三菱配電・制御機器

指示電気計器 延長目盛数字色変更のお知らせ

扱	A	日付	2013年4月	件名	指示電気計器 延長目盛数字色変更のお知らせ
整理番号	山-1072A	三菱電機(株)福山製作所

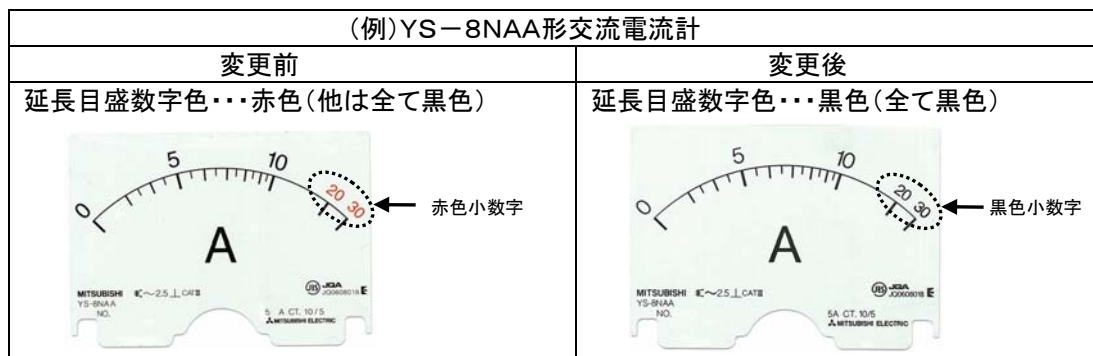
延長目盛計器の延長目盛数字色を赤色から黒色に変更いたします。

延長目盛部分を赤色から黒色に変更し、退色性を向上します。

(1997年のJIS改正により、延長目盛部分の赤色使用に関する規定は廃止されました)

2013年10月生産分より変更します。
